リサイクル燃料貯蔵株式会社	
提出日	2022年4月8日
管理表No.	0113-25 改訂00

項目	コメント内容
搬送設備及び受入施設 (第15条)	キャスクの落下防止装置のうち別添 2.2 や添付 11-1 P3 で設けるとしているクレーンのインターロックについて、添付 11-1 P6 にインターロック条件の説明があるが、この条件の設定根拠が添付の記載だけだと分からないので説明すること(基本設計方針にある「金属キャスクを吊った状態で仮置き中の金属キャスクを通過できない」ことを条件でどう達成するつもりなのか、具体的に説明すること)。

第 3 - 1 図 主巻荷重 90t 以上での巻上げ高さ 4 m 以下制限の範囲

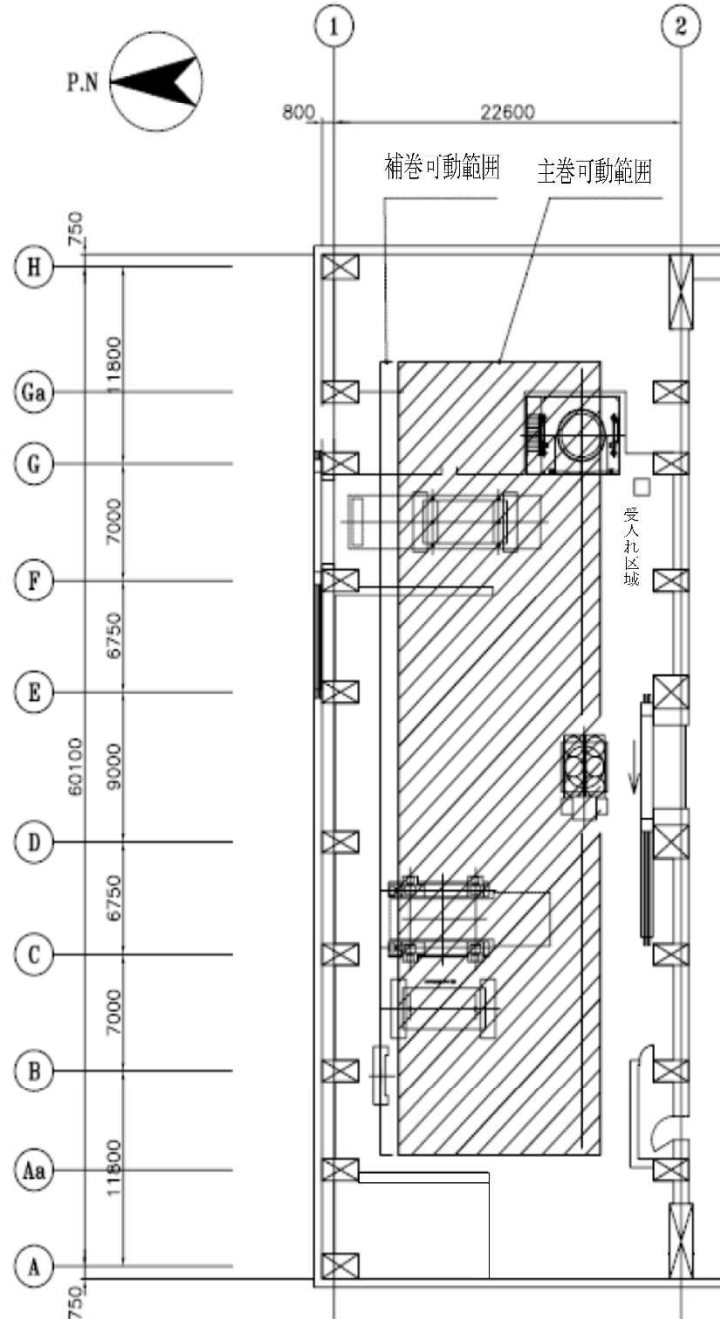
インターロック条件① (金属キャスク状態：横向き、水平つり)

主巻可動範囲全域において、主巻が 90t 以上の荷重を検知した場合、金属キャスク下面～建屋床面の巻上げ高さを 4 m 以下に制限する。第 3 - 1 図の“主巻可動範囲”と記した斜線部の範囲。

添付 11-1 P6 では、金属キャスクを必要以上に吊り上げないように巻上げ高さを制限するインターロック を記載している。

インターロック条件	条件	制限	目的
(第3 - 1図)	主巻が90t以上の荷重を検知した場合	巻上げ 金属キャスク下面～建屋床面が4mとなるよう巻上げ高さを制限。	金属キャスクを必要以上に吊り上げないようにする。(キャスク輸送車両から金属キャスクを水平移動する高さに裕度を見て4mを設定)
(第3 - 2図)	主巻が90t以上の荷重を検知した状態	横行・走行 仮置架台及びたて起こし架台の中心線上へ進入するのを制限。 (進入を許可するスイッチを操作しなければ進入できない)	荷をつった状態で、容易に仮置架台及びたて起こし架台上に進入することを制限することで、金属キャスクが置かれている架台への接近を制限
(第3 - 3図)	補巻が4.5t以上の荷重を検知した状態	横行・走行 仮置架台及びたて起こし架台上へ進入するのを制限。(進入を許可するスイッチを操作しなければ進入できない)	緩衝体をつった状態で、容易に仮置架台上に進入することを制限することで、金属キャスクが置かれている架台への接近を制限
(第3 - 4図)	たて起こし架台中心上で主巻90t以上の荷重を検知	巻上げ キャスク下面～衝撃吸収材上面が2m以下になるよう巻上げ高さを制限。	金属キャスクを必要以上に吊り上げないようにする。(たて起こし架台上での金属キャスク取扱いが可能な最低高さに裕度をみて2mを設定)

なお、インターロック条件 は可動範囲を制限するものではなく、巻上げ高さを制限していることが明確になるよう、別紙1のとおり設工認申請書を変更する。

第 3 - 2 図 主巻荷重 90t 以上での走行・横行の制限の範囲

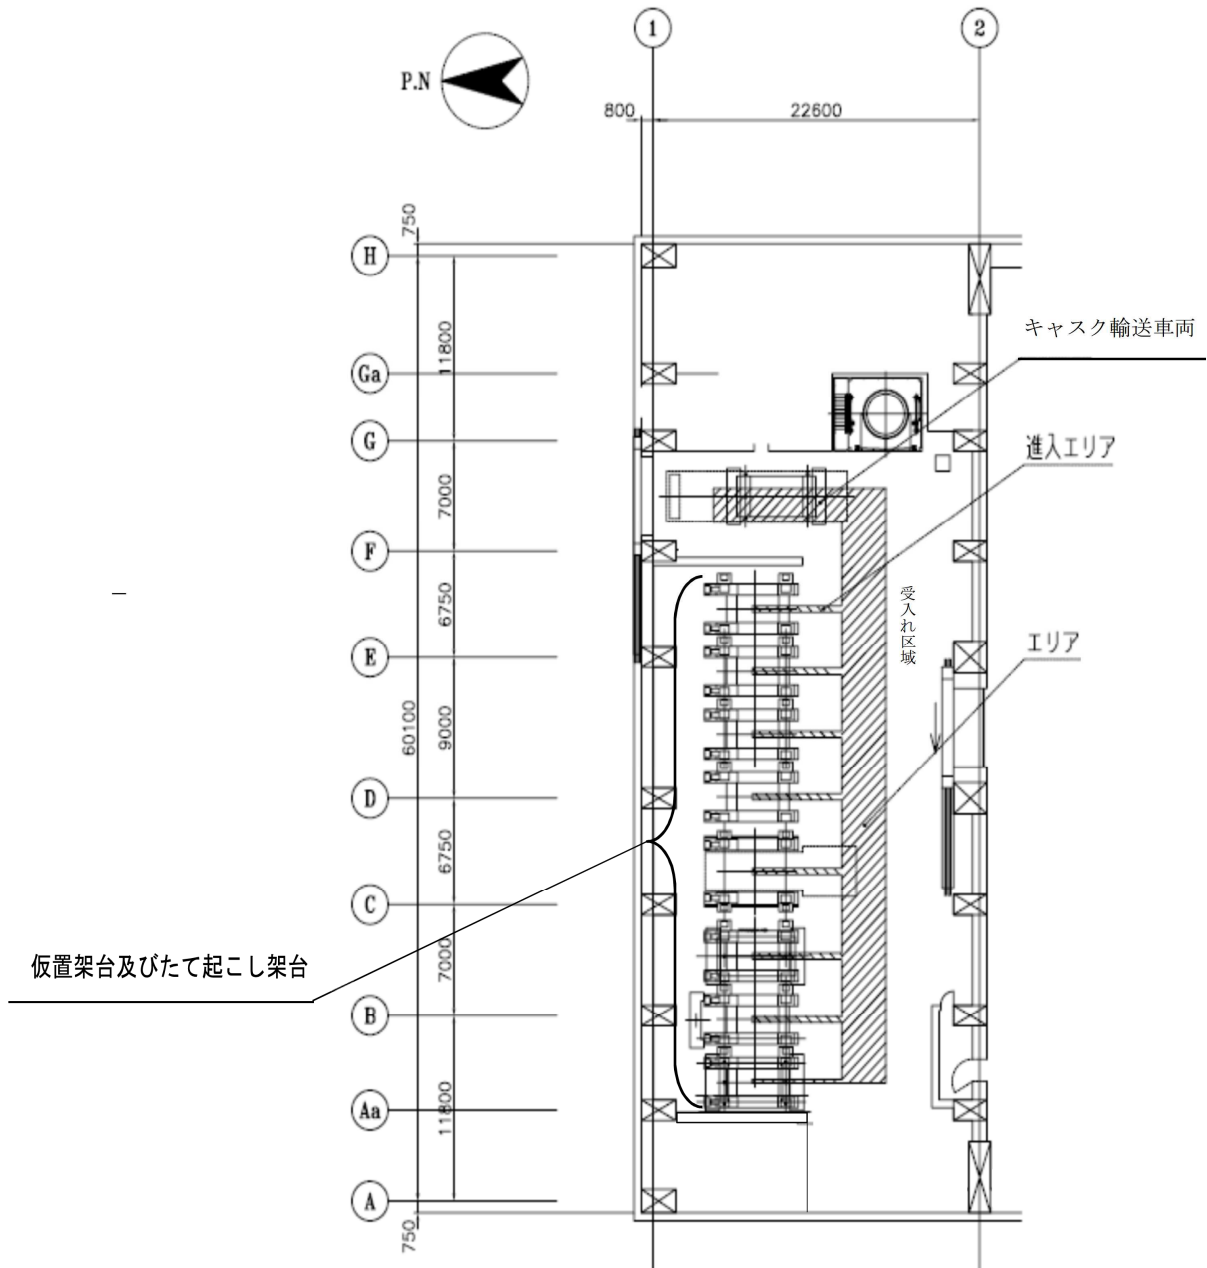
インターロック条件②（金属キャスク状態：横向き、水平つり）

主巻が 90t 以上の荷重を検知した状態では第 3 - 2 図の“エリア”と記した範囲以外に走行・横行できない。また，“エリア”から仮置架台及びたて起こし架台上に進入する場合（第 3 - 2 図の“進入エリア”と記した範囲）は，“進入エリア”手前の各架台の中心位置で進入を許可するスイッチを操作しなければ進入（横行）できない。（荷をつった状態で、容易に架台上に進入することを制限することで、金属キャスクが置かれている架台への接近を制限する。）

なお、基本設計方針に記載している「金属キャスクをつった状態で仮置き中の金属キャスク上を通過できない」ことはインターロック条件 で、金属キャスクをつった状態で金属キャスクが置かれている架台への接近を制限することにより達成できる。

第 3 - 3 図 補巻荷重 4.5t 以上での走行・横行の制限の範囲

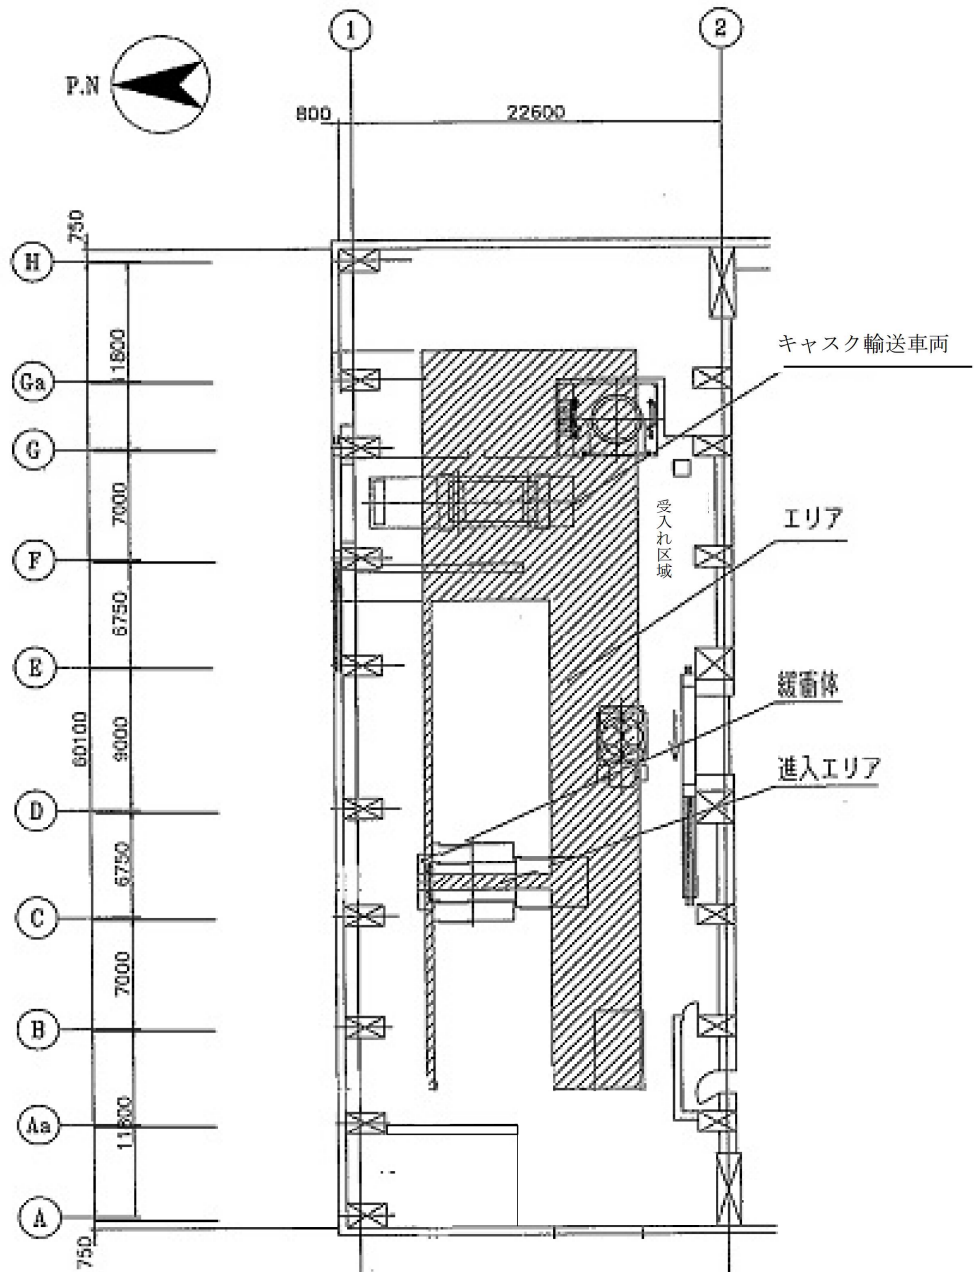
インターロック条件③ (金属キャスク状態：横向き、たて起こし架台へ設置)

補巻が 4.5t 以上の荷重を検知した状態では第 3 - 3 図の“エリア” (主巻位置で標示) と記した範囲以外に走行・横行できない。また，“エリア” からたて起こし架台上に進入する場合 (第 3 - 3 図の“進入エリア” と記した範囲) は，“進入エリア” 手前のたて起こし架台の中心位置で進入を許可するスイッチを操作しなければ進入 (横行) できない。(緩衝体をつつた状態で、容易に架台上に進入することを制限することで、金属キャスクが置かれている架台への接近を制限する。)

第 3 - 4 図 主巻荷重 90t 以上での巻上げ高さ 2 m 以下制限の範囲

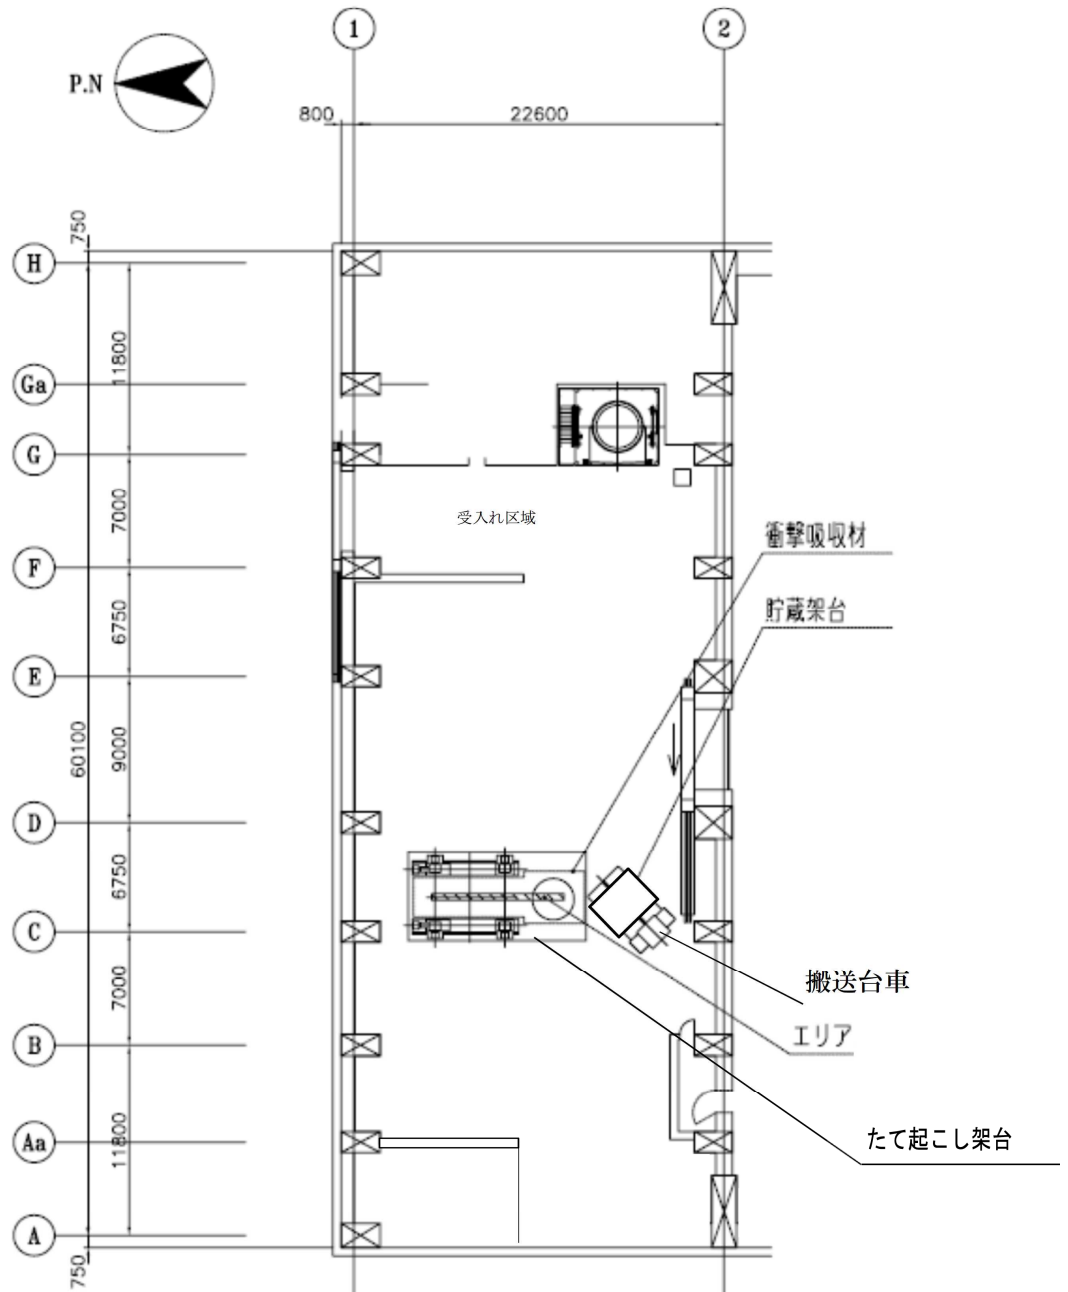
インターロック条件④ (金属キャスク状態：縦向き、垂直つり)

たて起こし架台中心上で主巻が 90t 以上の荷重を検知した場合、キャスク下面～衝撃吸収材上面の巻上げ高さを 2 m 以下に制限する。第 3 - 4 図の“エリア”と記した斜線部の範囲。

(水平つりした金属キャスクをたて起こし架台上に移動して着座する際は、荷重が開放されるまでインターロック条件①が有効であり、その後の垂直つり上げはインターロック条件④が有効となる。)
